改善箇所説明図

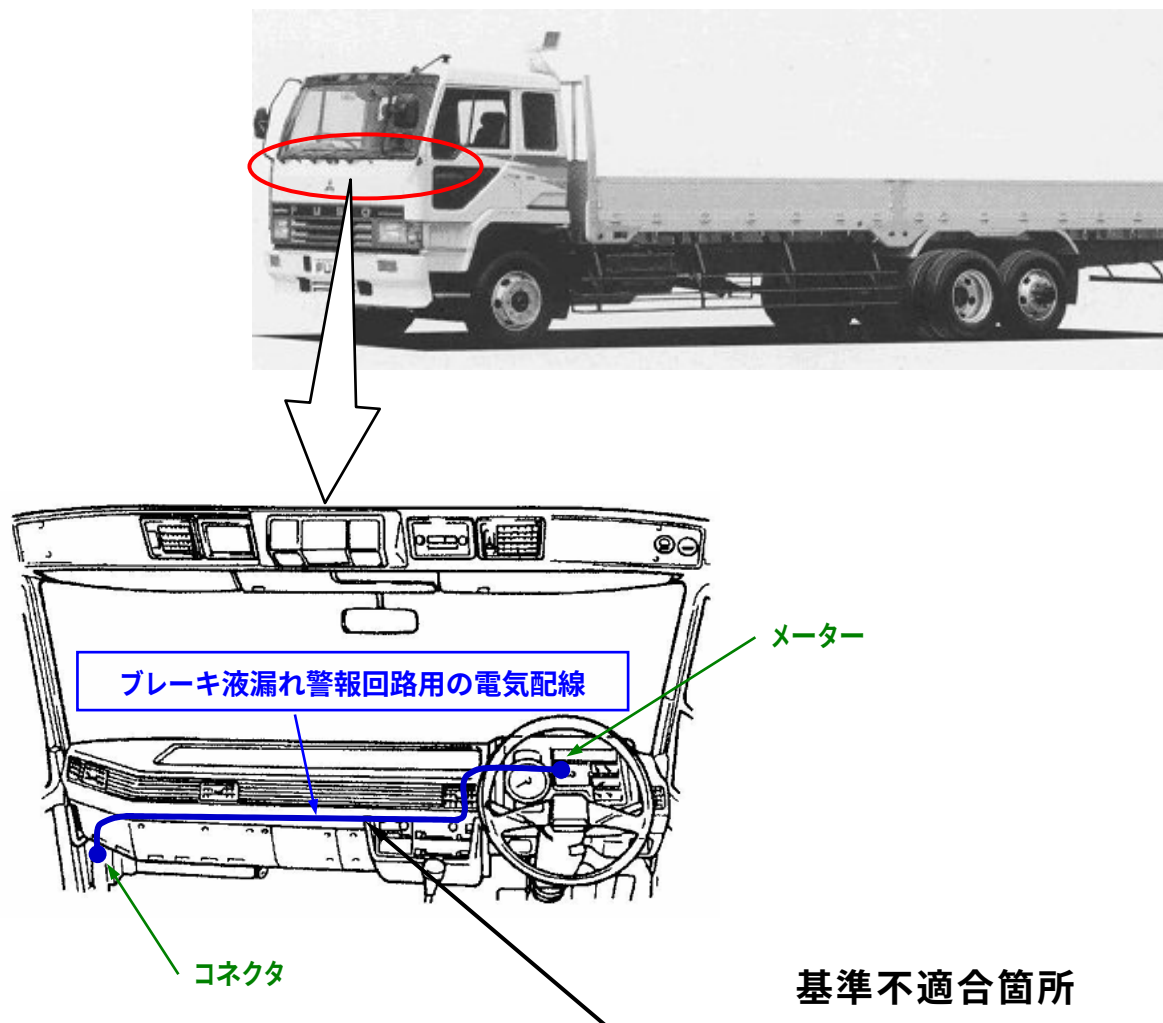
ブレーキ液漏れ警報装置に電気配線が未装着なものが
あるため、ブレーキ液が減少した場合に警告灯又は
警報ブザーが作動しないおそれがある。

全車両、当該警告灯およびブザーの作動を点検し、作動しない場合には、電気配線を追加装着する。

注：□は、追加部品を示す。
